改善箇所説明図

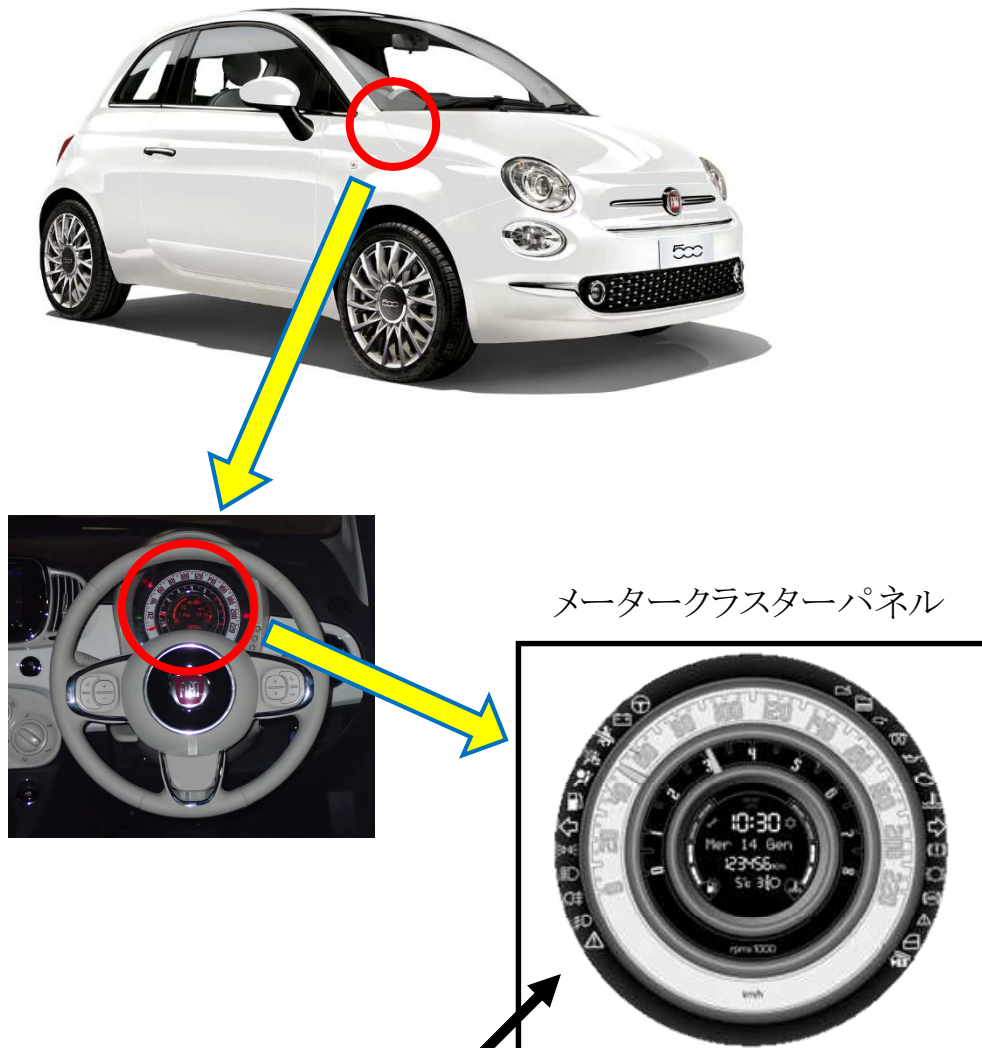
基準不適合発生箇所

スピードメータにおいて、メータークラスターパネルの製造が不適切なため、車室内の温度が高い場合、スピードメータの駆動ギアが作動しないことがある。そのため、速度を正しく表示せず、保安基準第46条の基準に適合しないおそれがある。

全車両、メータークラスターパネルを良品と交換する。

識別 : VIN プレート(カーゴルーム内)の車台番号の右側部分に黄色ペイントを塗布する。
